改善箇所説明図

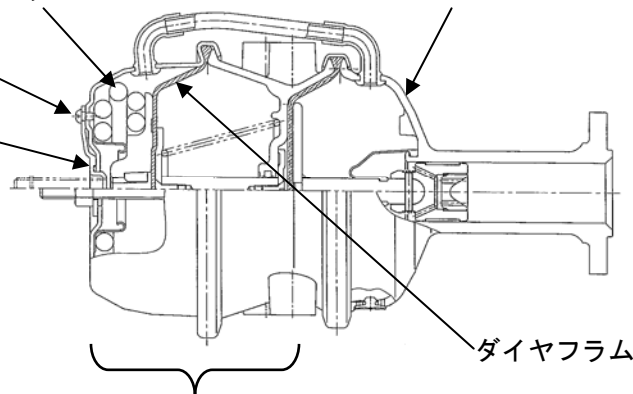
基準不適合箇所

スプリング式駐車制動装置において、

- ①水浸入防止キャップをはめ込む作業が不適切なため、スプリング室に水が浸入し、スプリングが錆びることがある。そのため、スプリングが折損し、ダイヤフラムが損傷してエアが漏れ、最悪の場合、走行中駐車ブレーキが作動するおそれがある。
- ②水浸入防止キャップを保持するネジの形状が不適切なため、スプリング室に水が浸入し、スプリングが錆びることがある。そのため、スプリングが折損し、ダイヤフラムが損傷してエアが漏れ、最悪の場合、走行中駐車ブレーキが作動するおそれがある。
- ③水浸入防止キャップを保持するネジの打ち込み作業が不適切なため、スプリング室に水が浸入し、スプリングが錆びることがある。そのため、スプリングが折損し、ダイヤフラムが損傷してエアが漏れ、最悪の場合、走行中駐車ブレーキが作動するおそれがある。

改善の内容

- ①全車両、駐車ブレーキチャンバを点検し、スプリング室内部に錆のあるものは、当該チャンバを良品と交換する。また、全車両水浸入防止キャップを新品と交換する。
- ②③全車両、駐車ブレーキチャンバの製造場所マークを確認し、該当するものは点検を行い、スプリング室内部に錆のあるものは、当該チャンバを良品と交換する。また、全車両ネジ部に接着剤を塗布する。
